Informe inici producció – mostres 04/06/21

INFORME DIMENSIONAL INICI PRODUCCIÓ B-267

MOSTRES DE DIVENDRES 04/06/21

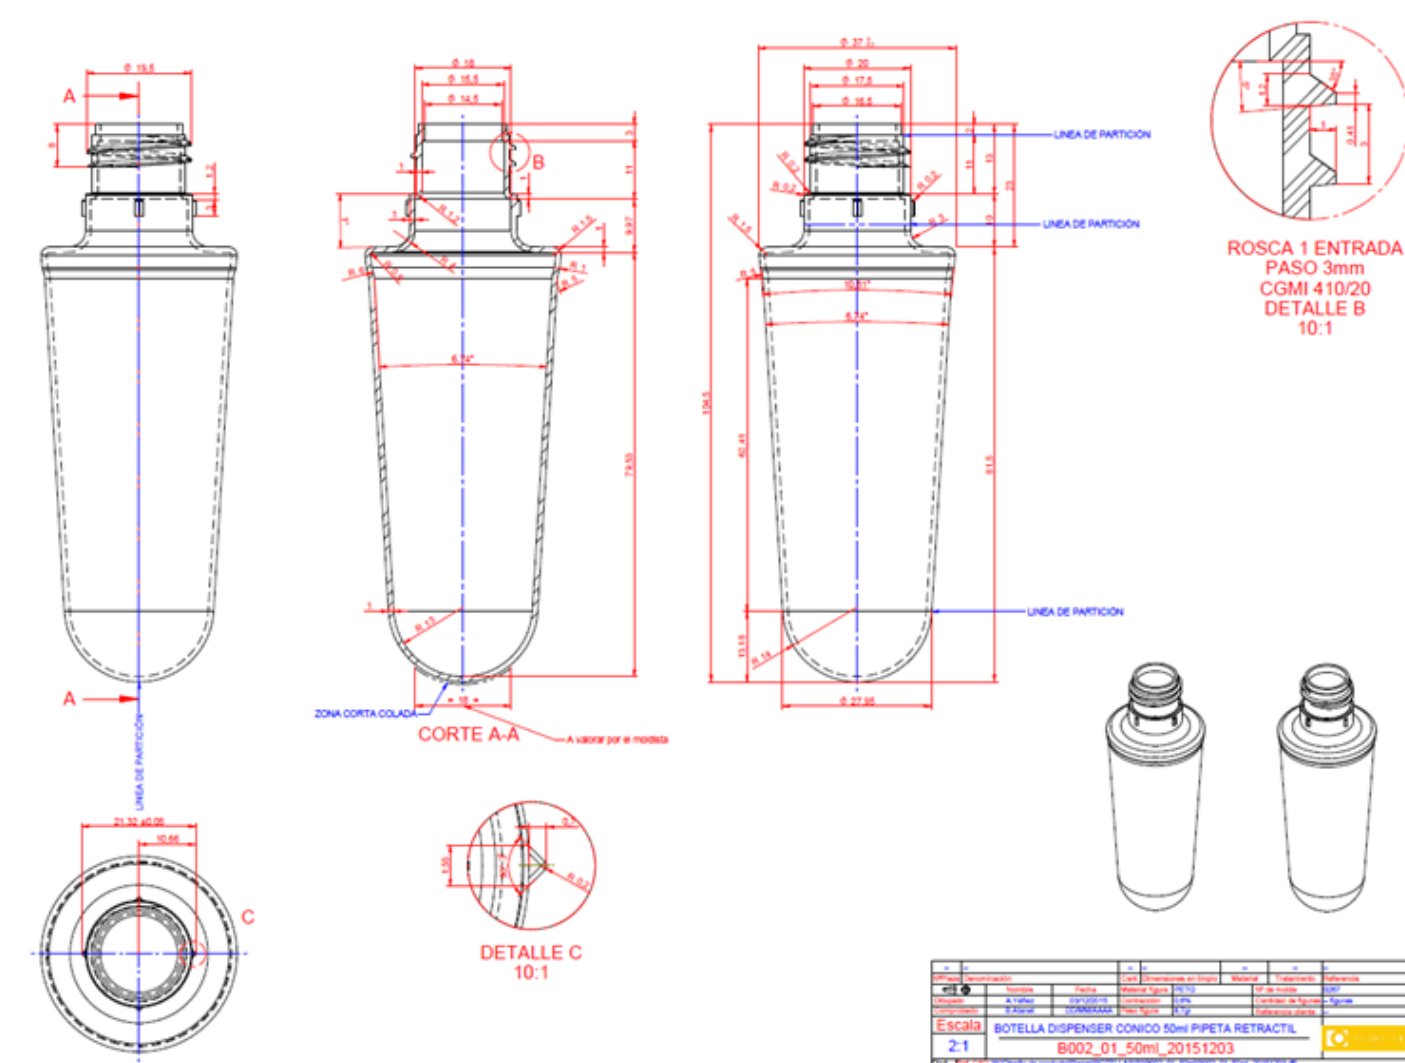
No veig diferència amb les últimes mostres del passat 26/05/21. Segueix quedant la vàlvula alta i torta.

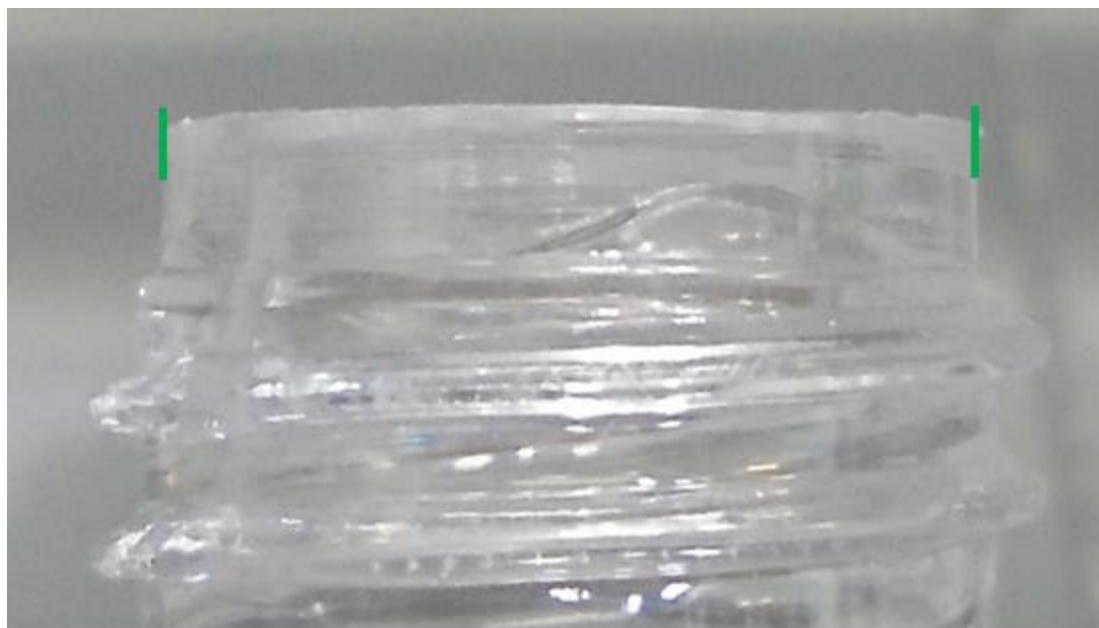
La boca també segueix quedant en forma de cono:

Les mostres que tinc d'abans no:
